**AVIS RELATIF À LA PROTECTION
CONTRE LES EVENTUELS EFFETS NOCIFS ET NUISANCES
PROVOQUÉS PAR LES RAYONNEMENTS NON IONISANTS
GÉNÉRÉS PAR DES ANTENNES ÉMETTRICES STATIONNAIRES**

Commune : SOUMAGNE - Exploitant : ORANGE

Référence exploitant : 385L1_7/ 30329L1_7/ 40329L1_7/ 50329L1_7

Rapport n° 886 / 2024

Figure 1 : Vue en plan des lieux de séjour et des points de contrôle

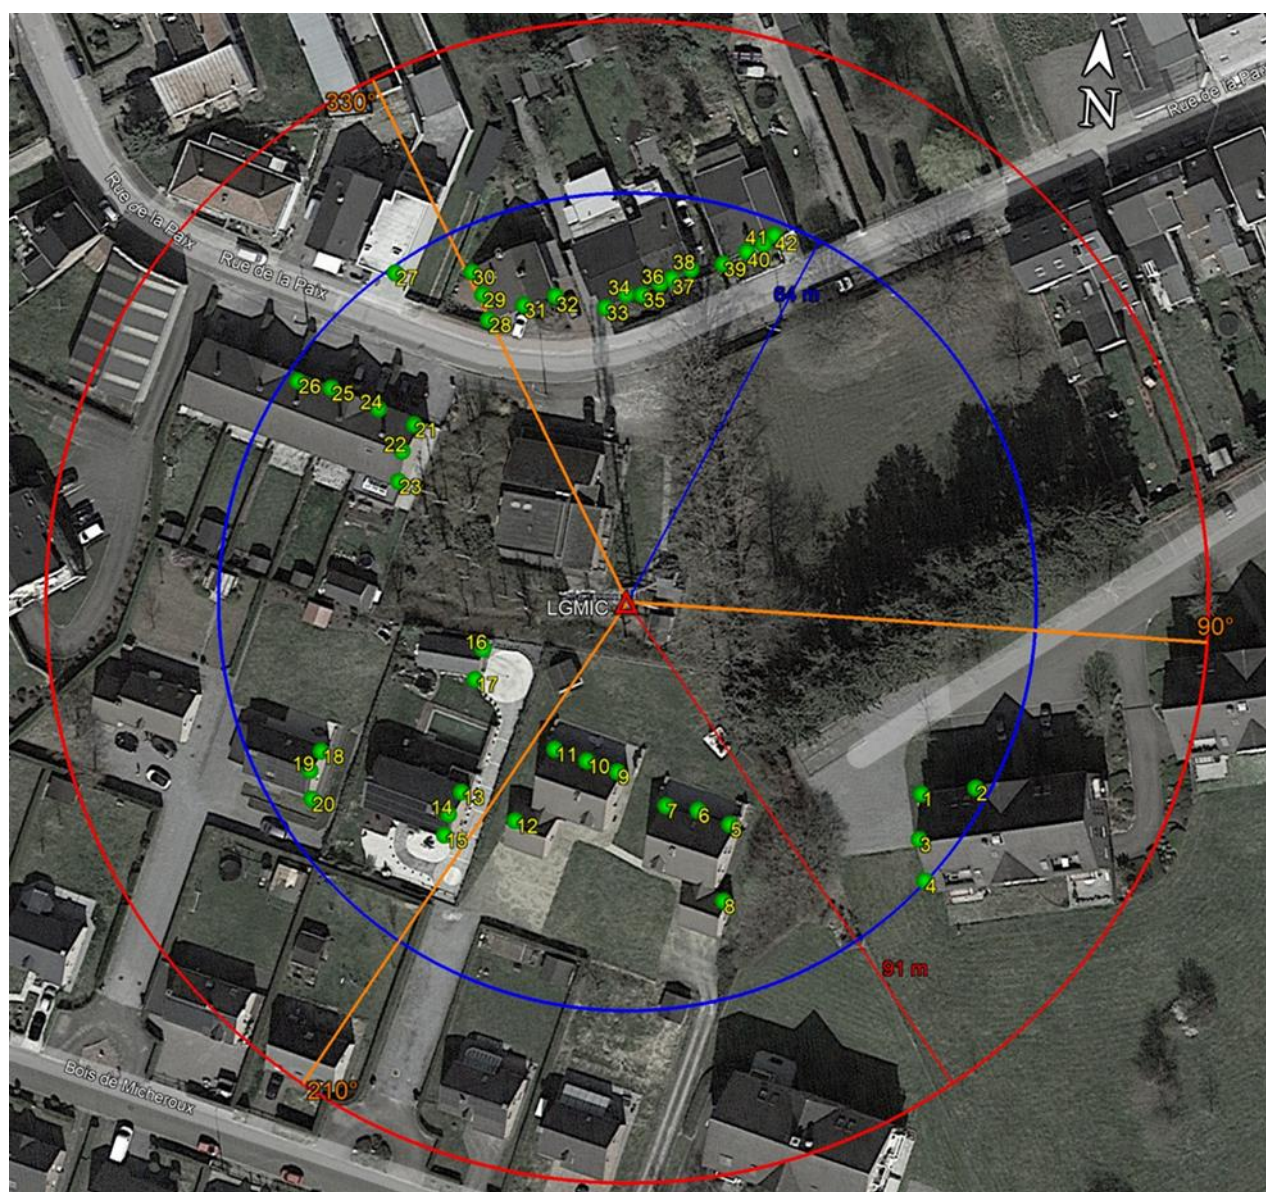
Les fréquences d'émission, la puissance rayonnée par chacune des antennes et leur gain permettent de déterminer le rayon de la zone à analyser. Tout dépassement de la limite par installation est exclu en dehors de cette zone. Le tableau 2 reprend les 35 LS² pour lesquels l'indice d'exposition est le plus élevé. Les différentes colonnes indiquent :

- le numéro du point de contrôle repris sur un des plans de la figure 1;
- le numéro du LS dans lequel se trouve le point de contrôle de la 1^{ère} colonne ;
- l'atténuation d'obstacle prise en compte pour le calcul de l'indice d'exposition dans le LS ;
- le résultat du calcul de l'indice d'exposition.

N° point de contrôle	LS	Atténuation (dB)	Indice d'exposition relatif à la limite par installation IE_i
27	LS27	3,0	0,025
29	LS28	3,0	0,025
30	LS28	3,0	0,025
28	LS28	3,0	0,024
31	LS28	3,0	0,023
2	LS1	3,0	0,022
32	LS28	3,0	0,021
21	LS21	3,0	0,019
24	LS21	3,0	0,019
11	LS9	3,0	0,018
15	LS13	3,0	0,018
13	LS13	3,0	0,016
12	LS9	3,0	0,015
22	LS21	3,0	0,015
20	LS18	3,0	0,015
25	LS21	3,0	0,015
14	LS13	3,0	0,014
1	LS1	3,0	0,014
10	LS9	3,0	0,014
4	LS1	3,0	0,013
19	LS18	3,0	0,013
3	LS1	3,0	0,013
18	LS18	3,0	0,013
26	LS21	3,0	0,012
23	LS21	3,0	0,011
33	LS33	3,0	0,011
34	LS33	3,0	0,011
35	LS33	3,0	0,010
36	LS36	3,0	0,010
37	LS36	3,0	0,009
9	LS9	3,0	0,009
38	LS36	3,0	0,009
17	LS16	3,0	0,008
39	LS39	3,0	0,008
16	LS16	3,0	0,007

En ce qui concerne les antennes de l'installation mentionnées dans le tableau 1, la distance maximale à laquelle la limite pourrait être atteinte, à l'extérieur, est égale à 88,1 m. S'il n'y a pas de LS à une distance inférieure, les antennes respectent forcément la limite d'immission.

Dans le cas des LS situés à l'intérieur des bâtiments, une atténuation d'obstacle est prise en compte et il en résulte que la distance maximale à laquelle la limite pourrait être atteinte se réduit à 62,3 m.

Figure 2 : Vue en plan des installations d'antennes dans un rayon de 300 mètres autour de l'installation faisant l'objet de la demande d'avis

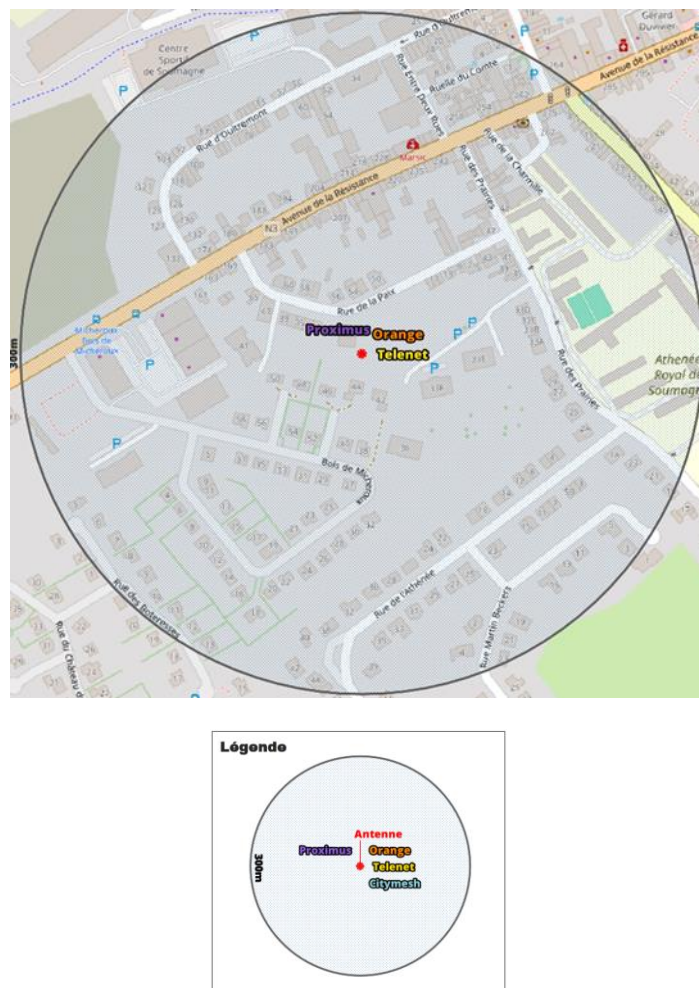
Le plan en projection verticale de la figure 2 indique la localisation des installations d'antennes émettrices stationnaires visées par le décret et situées dans un rayon de 300 mètres autour de l'installation référencée dans le paragraphe 2 et localisée au centre du cercle. Les données de localisation de ces antennes et les avis correspondant sont accessibles via le cadastre en ligne des antennes émettrices stationnaires⁶. Les installations prises en compte dans l'évaluation du respect de la limite cumulative sont les installations d'antennes émettrices déclarées en service par l'exploitant à la date du présent avis, à l'exception de l'installation référencée dans le paragraphe 2 et éventuellement d'autres installations ayant fait l'objet d'une demande d'avis à la même date et qui sont situées à l'intérieur de la zone de 300 mètres de rayon.

- a) il y a au plus 4 installations d'antennes émettrices stationnaires présentes dans la zone d'évaluation de 300 mètres de rayon représentée dans la figure 2, y inclus l'installation référencée dans le paragraphe 2 : la limite cumulative définie à l'article 4, §2 du décret est nécessairement respectée dans les lieux de séjour à l'intérieur de la zone d'évaluation de 300 mètres de rayon ;

- b) il y a exactement 5 installations d'antennes émettrices stationnaires présentes dans la zone d'évaluation de 300 mètres de rayon représentée dans la figure 2, y inclus l'installation référencée dans le paragraphe 2 et il existe, pour 3 ou 4 de ces installations, un avis attestant le respect de la limite abrogée de 3 V/m : la limite cumulative définie à l'article 4, §2 du décret est nécessairement respectée dans les lieux de séjour à l'intérieur de la zone d'évaluation de 300 mètres de rayon ;

- c) dans tous les autres cas, il a été vérifié que la limite cumulative définie à l'article 4, §2 du décret n'est pas dépassée dans les lieux de séjour sur base du nombre d'installations localisées dans la zone d'évaluation de 300 mètres de rayon représentée dans la figure 2, de leur localisation ainsi que des données inscrites dans la figure 1 et au paragraphe 4 du présent avis et dans les avis attestant le respect de la limite par installation ou de la limite abrogée de 3 V/m relatifs aux autres installations reprises dans la figure 2.

Compte tenu des considérations ci-dessus, il apparaît que l'intensité du rayonnement électromagnétique généré, dans les lieux de séjour situés dans un rayon de 300 mètres autour de l'installation référencée dans le paragraphe 2, par l'ensemble des antennes émettrices stationnaires de l'ensemble des exploitants du même site d'antennes émettrices stationnaires respecte la limite fixée à l'article 4, § 2 du décret.
